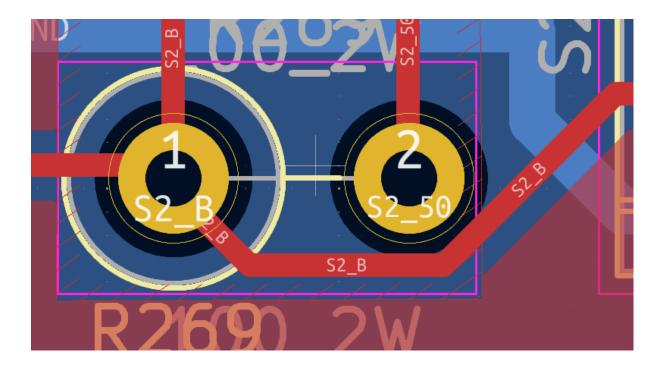
1) Separar las pistas de los pads de soldaduras, en especial cuando son finitas porque en la manipulación de soldado/desoldado, la temperatura podría perjudicar la pista y levantarse, recomiendo separarla un poco más aprovechando que hay espacio

2) Entraría al pad de soldar recto como el resto para ser armonioso con el resto de los pads

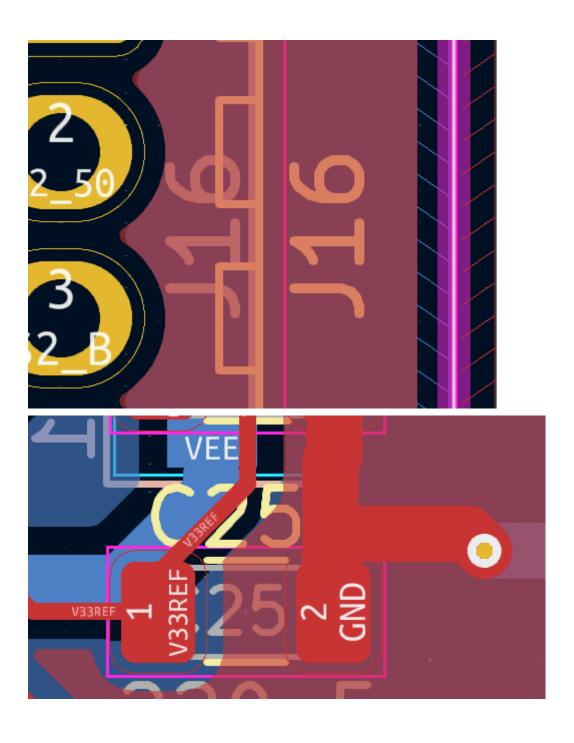
Igual que en punto 1, separaria y respetaría la circunferencia de los pads de soldadura para evitar problemas a futuro en la manipulación en especial por reparaciones

4) Separar la capa de identificación de otra manera para que no se superpongan y a la hora se armado no haya confusiones

5) Se repite, tener cuidado con esto, es altamente recomendable que no haya duplicidad y en lo posible que la identificación esté solamente de un lado de la placa

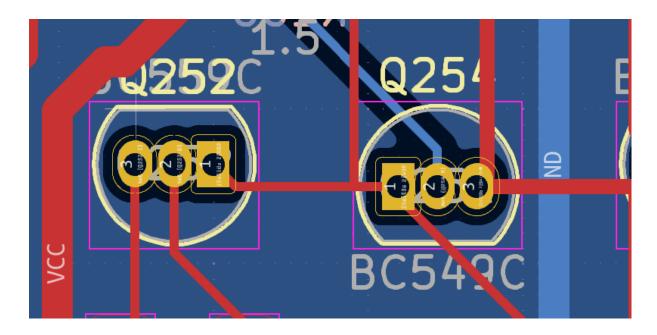
6) Podrían estar alineados ?

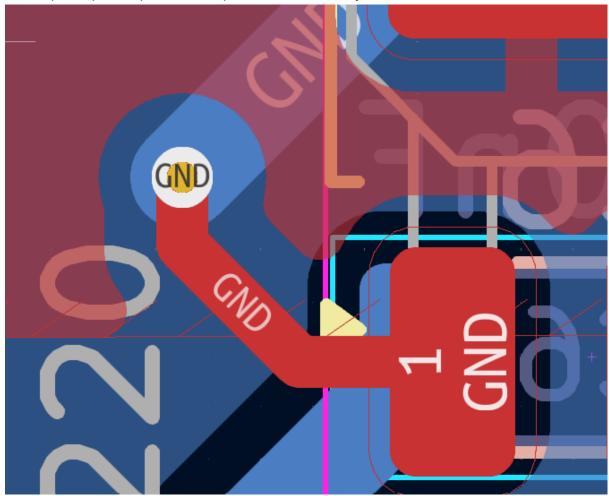
7) Recomendaría usar el mismo calibre de pista de extremo a extremo aunque asi pase por capas de placa, como pasa con este GND y varios

8) Cambiar de lugar, quedó la identificación por fuera de la placa o muy al borde

9) No pondría valores de componentes, podría dificultar la lectura o el armado, cada placa iría con su lista de componentes ordenados numéricamente y por tipo de componente con su respectivo valor, pero no en la placa, se llena de información.

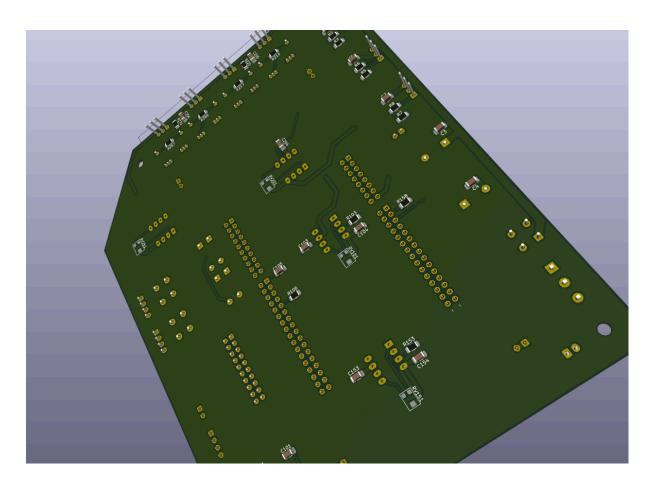
10) Haría unas referencias visuales de como tendria que ir la placa, como unas lineas o referencias esquemáticas sobre la placa para evitar que se ponga al revés aunque así los pines no permitan la acción

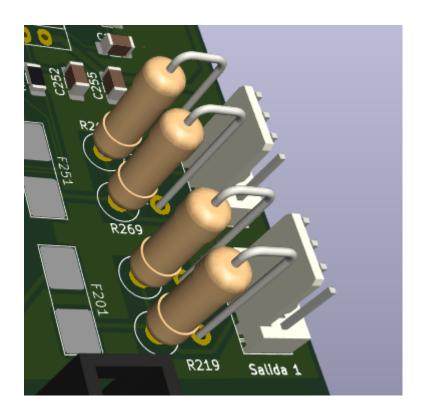
- 11) Capaz tener normalizado el uso de las capas, porque creo que se están mezclando las anotaciones y datos en varias capas, podría ser problemático por confusiones al que hace la placa, el proveedor
- 12) Las resistencias las pondría acostadas en vez de elevadas, si bien ocupará más espacio también serían más fuertes mecanicamente y no incurrirá a roturas por la posición en la que se encuentra.

13) Pondría alojamiento para tornillo en el medio, aunque podría incurrir en modificar o ser molesto, de esta manera podríamos evitar el "pandeo" o "que se doble" la placa en la manipulación se sacar y poner la placa anexa a esta y asi darle mas firmeza mecánica en el armado.
